長畝小 丸岡町 城北1丁目 市道・一本田福所城北線

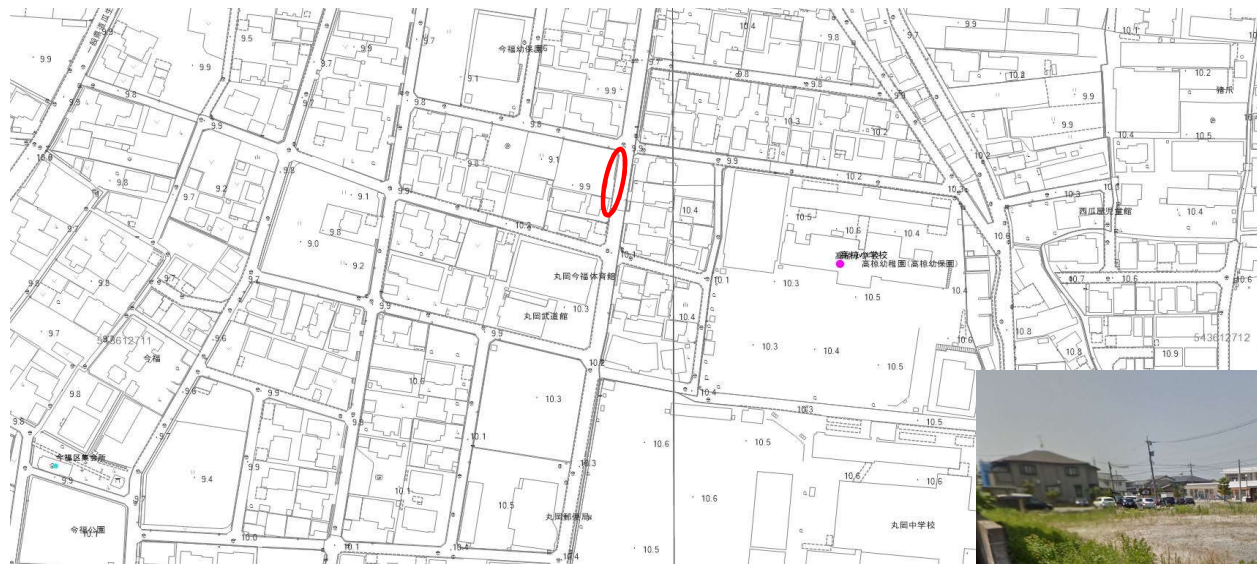
歩道が狭く、段差がある。

歩道を段差の無いフラット化し、幅も広くする。

高椋小
丸岡町今福 市道南部1号線

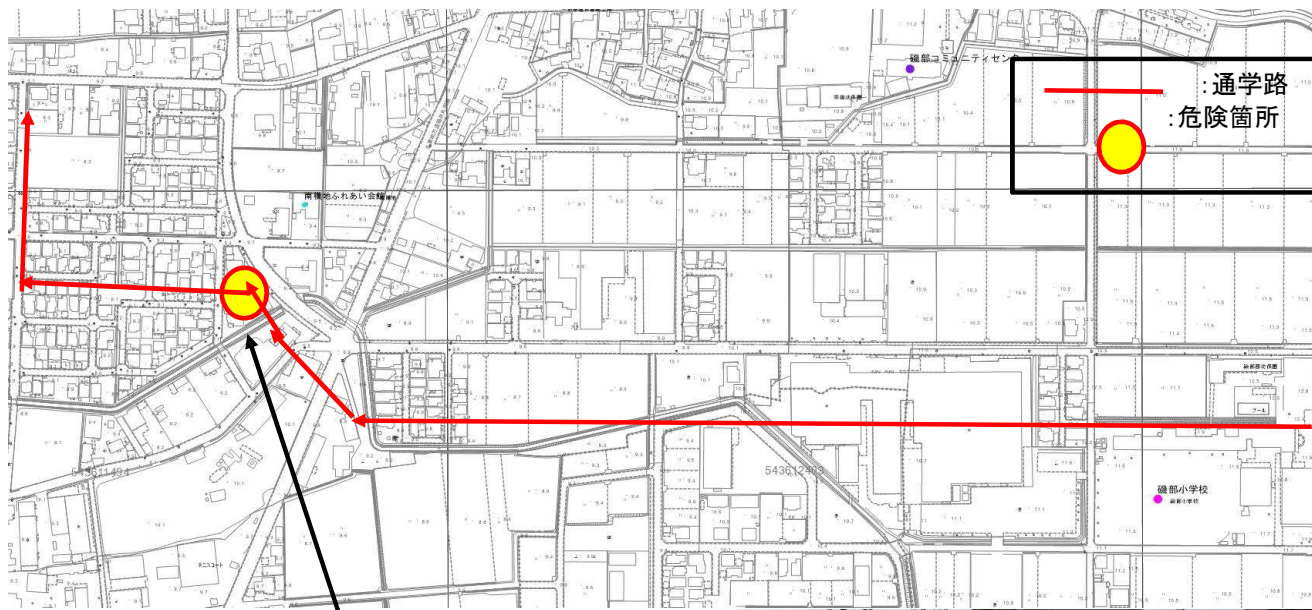
危険理由
空き地前の溝がむき出しになっており、児童が落ちている。(約40人利用)
対策案
側溝の蓋掛け

春江町為国幸 市道日の出・境線

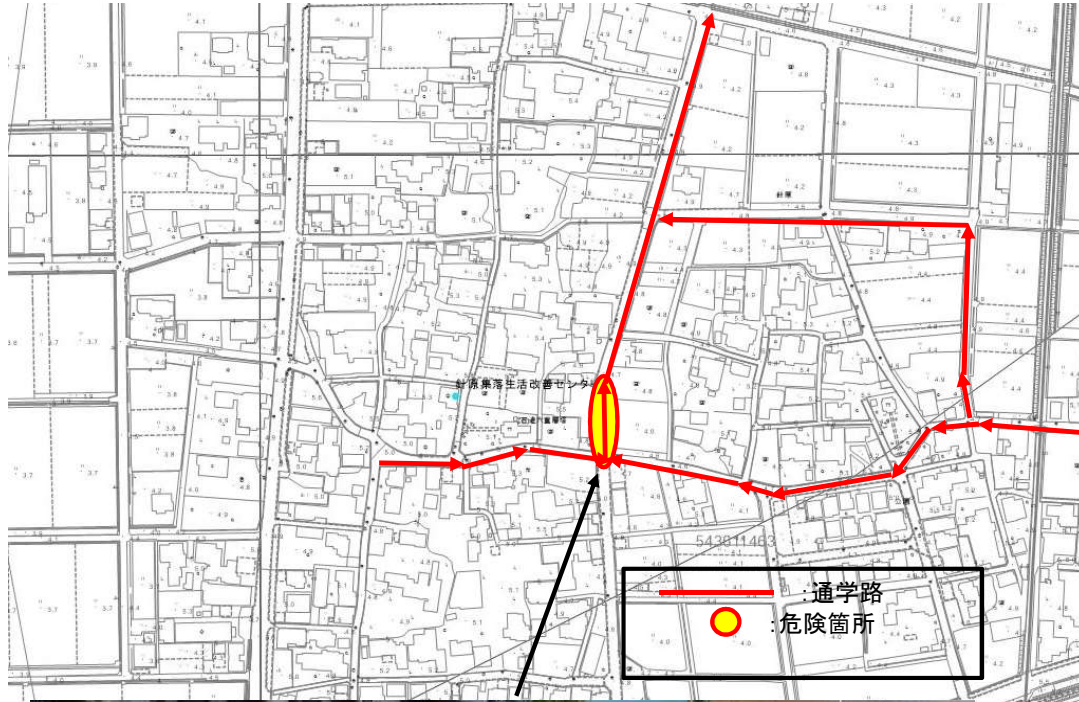
車通りが多く、渡る時に危険。

横断歩道の設置

No.10

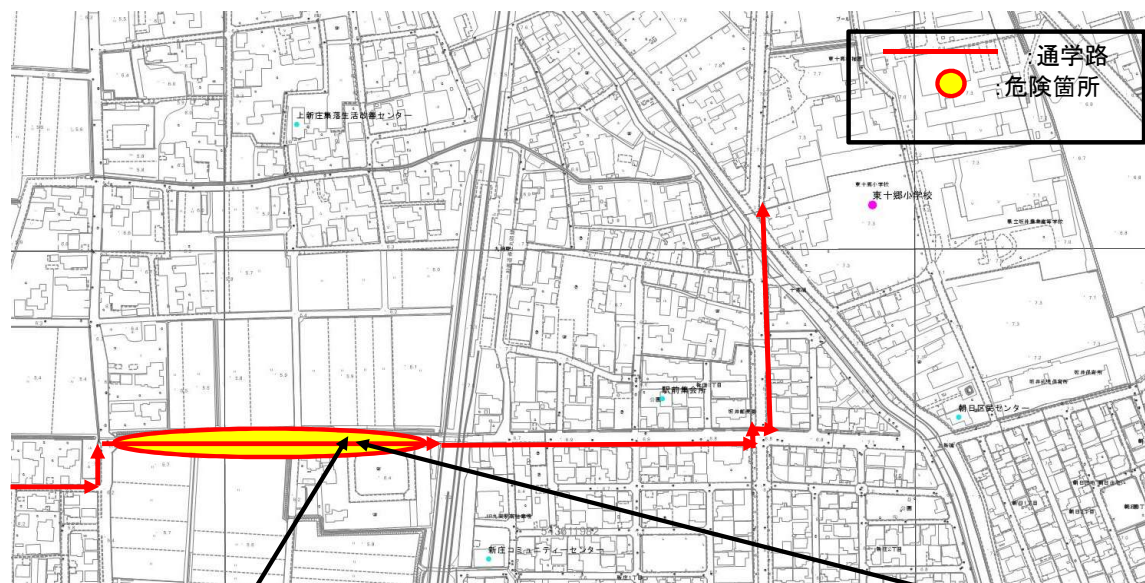
・児童が一人ここで待機するが、歩道がなくて危険。

・歩道を新設する。

東十郷小 坂井町上新庄 県道108号線

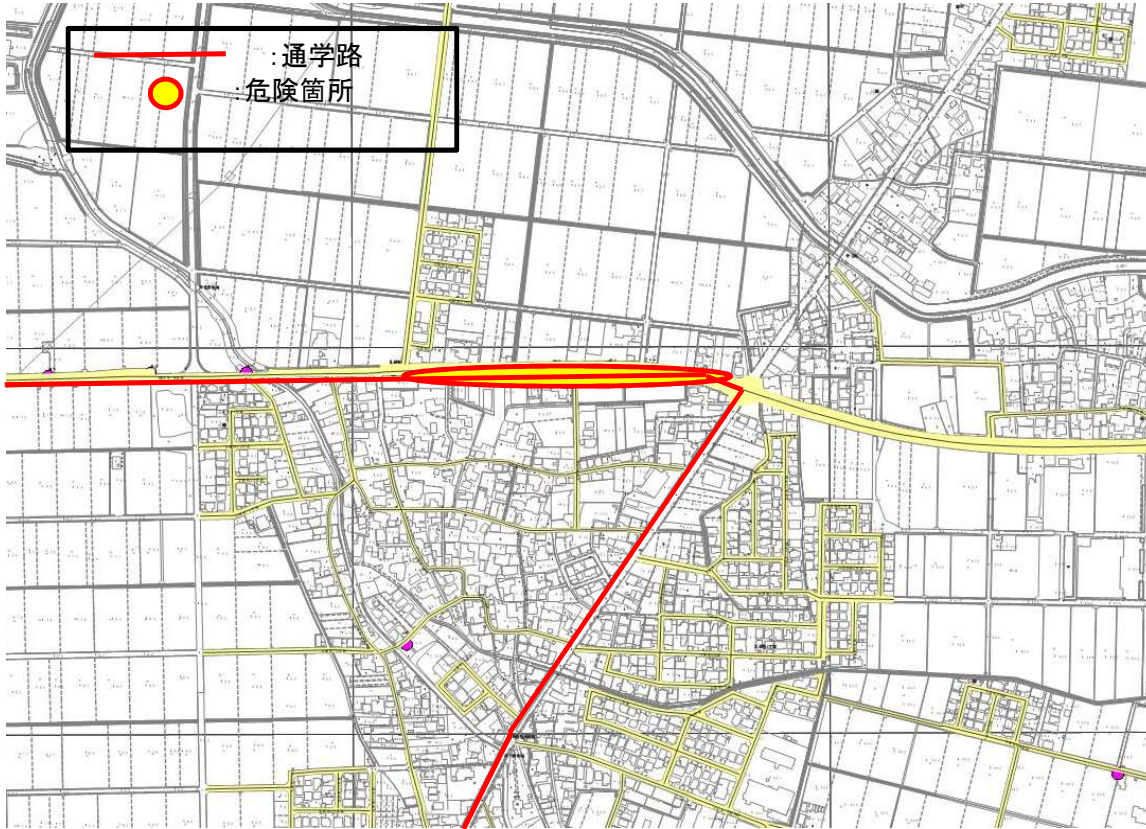
【危険理由】
踏切から集落までの道は狭い上に歩道が無く、危険である。

【対策案】
薄くなった外側線の再塗装とカラー塗装で歩行者道路を目立たせる。

丸岡南中 丸岡町北横地区 市道随応寺・末政線

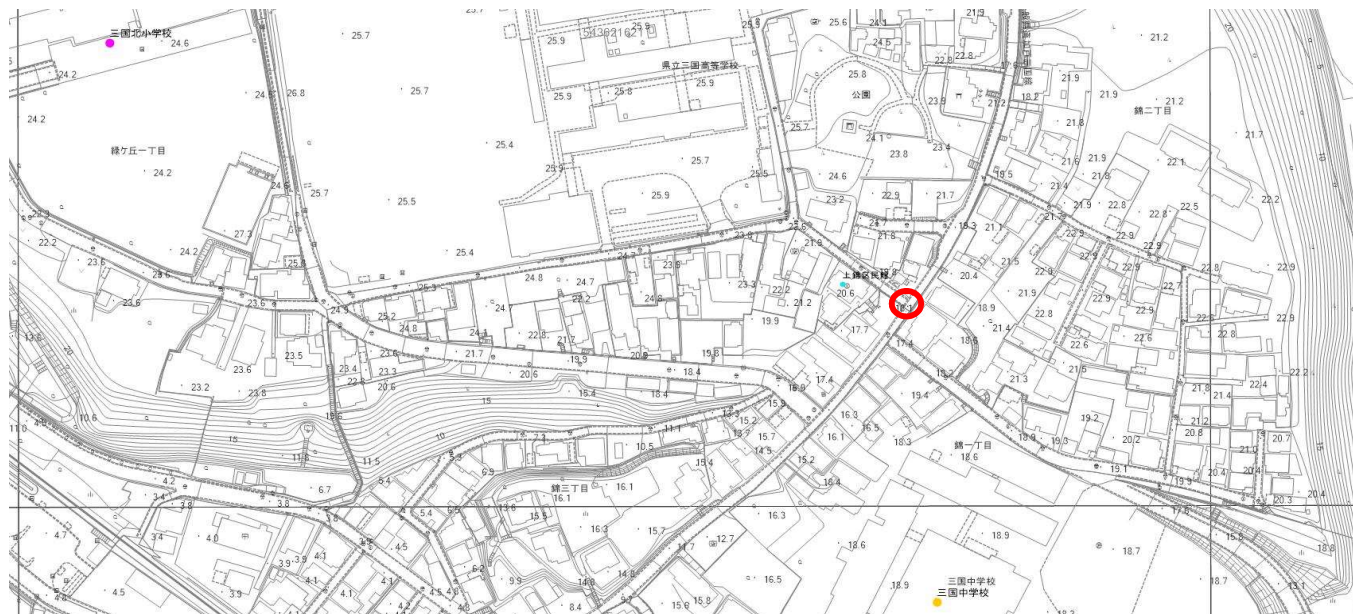
歩道が無く、歩行者が歩くと危険

歩道を段差のないフラット化し、幅も広
くする

丸岡町笹和田 県道10号線

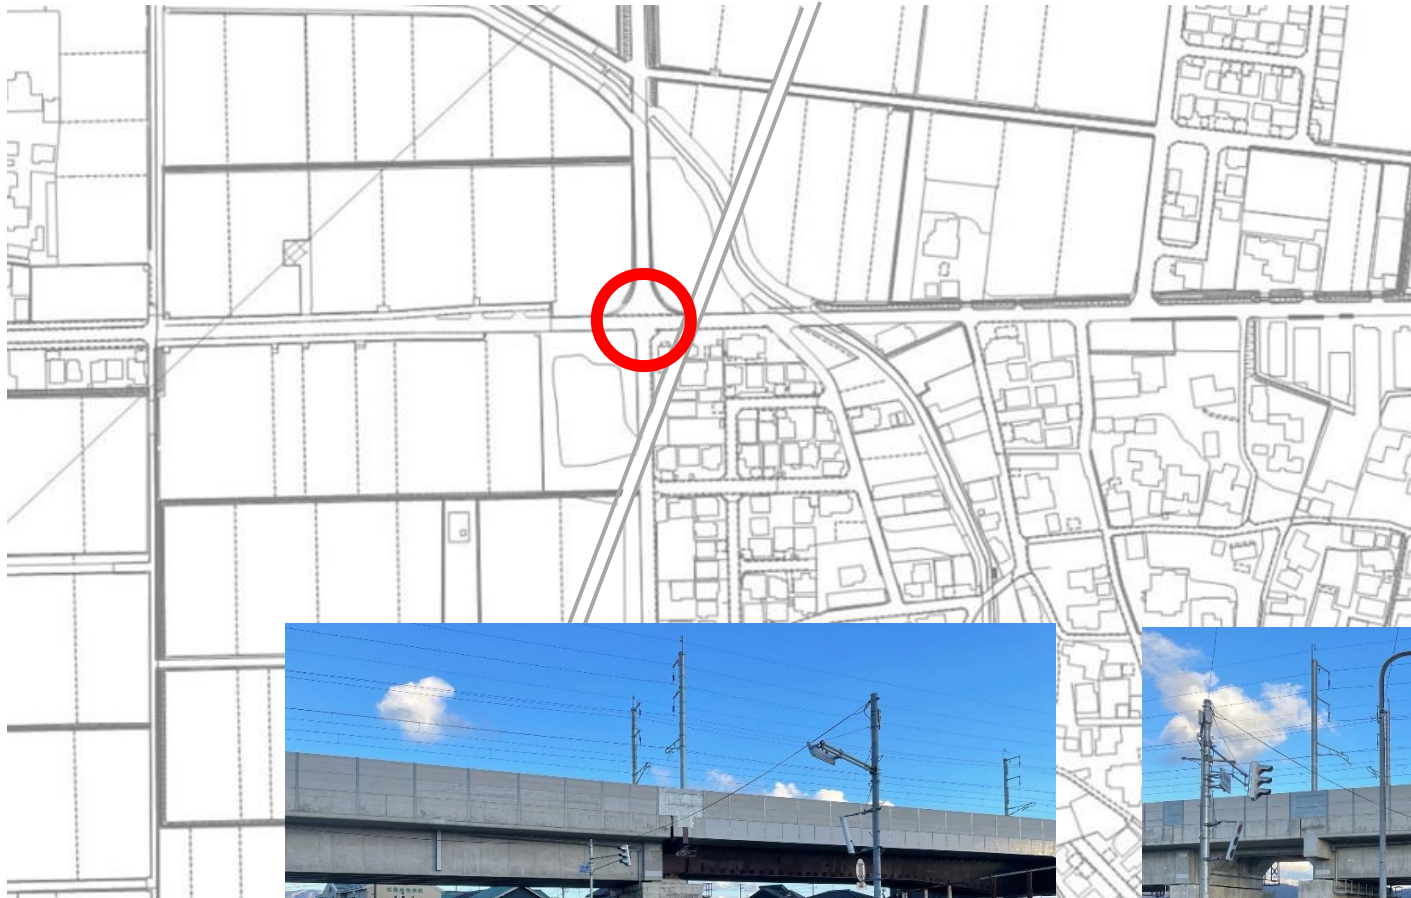
信号のない横断歩道で、車通りが多く、渡る時に危険。(約20人利用)

街頭監視、取締りの実施

磯部小
丸岡町北横地 市道随応寺末政線

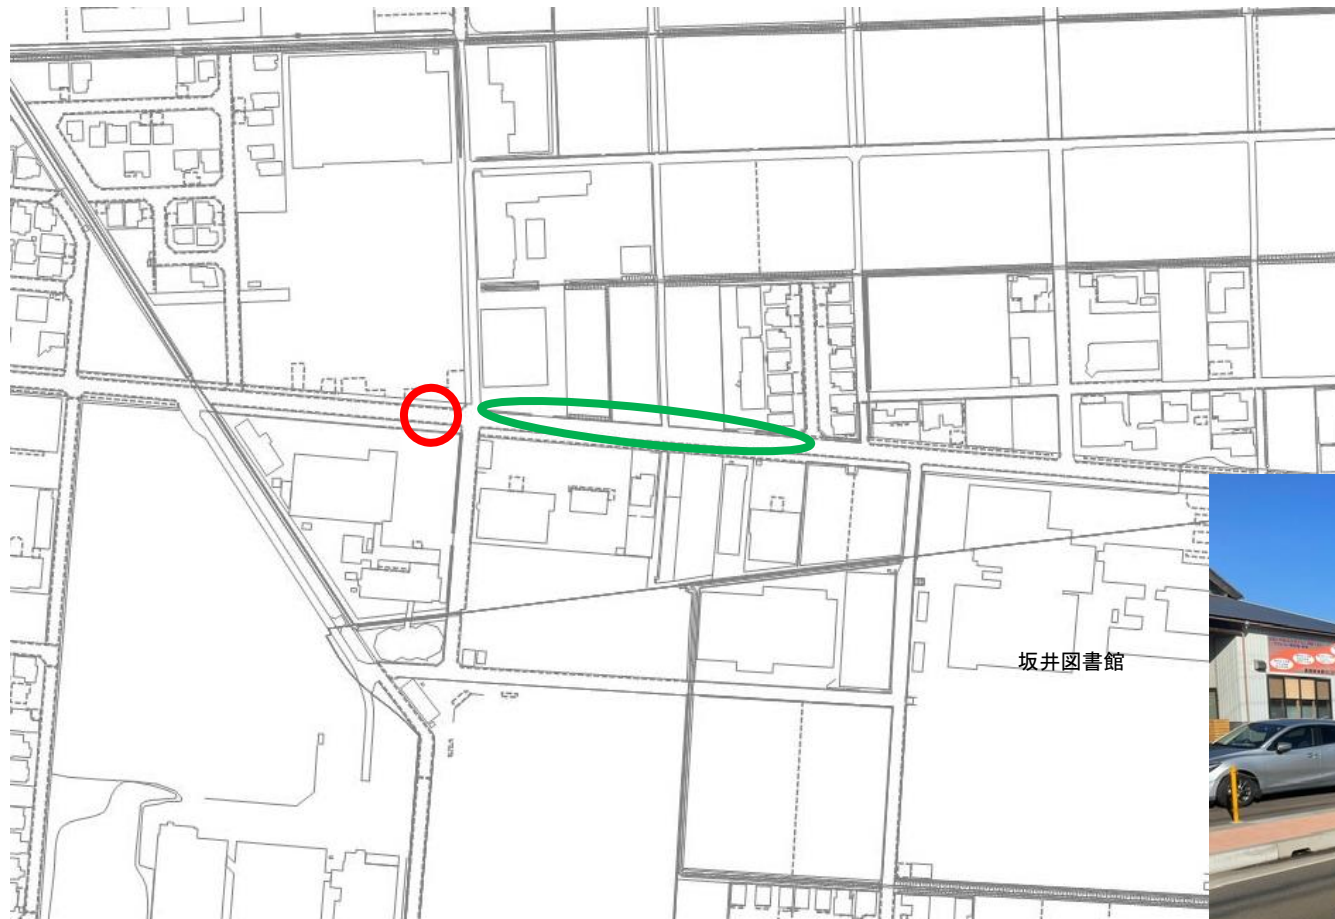
交差点が危険

交差点の改良をする

東十郷小
坂井町下新庄 県道106号線

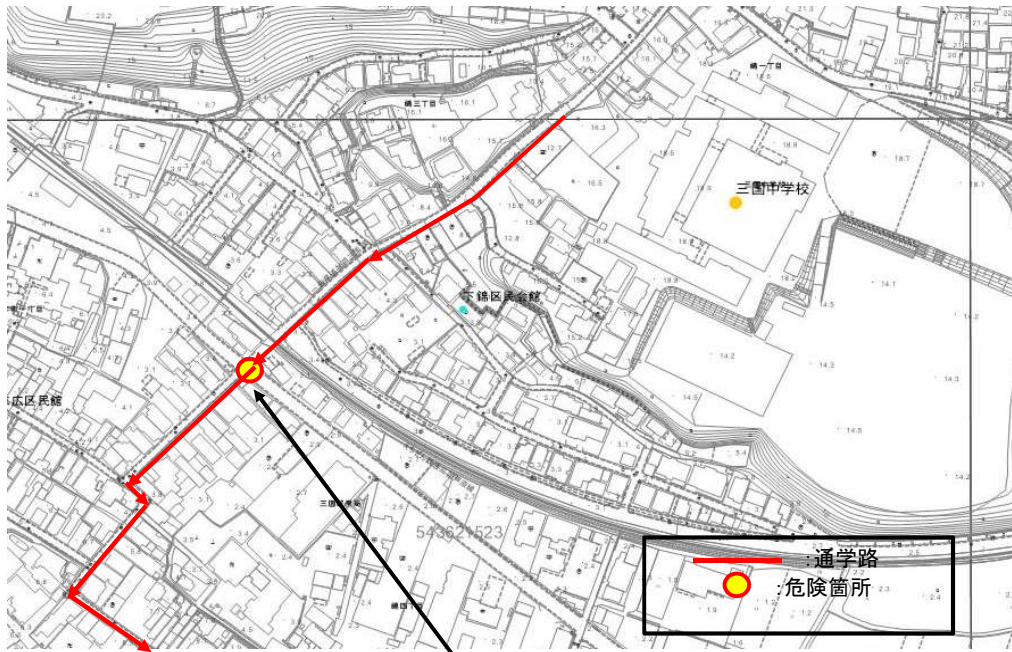
横断歩道はあるが、信号機が無いため、
児童が大きな道路を渡ることが危険である。
また、交通量が多いためなかなか渡れない。

- ①街頭監視、取締りの実施
- ②県道106号線の北側の歩道を新設する。
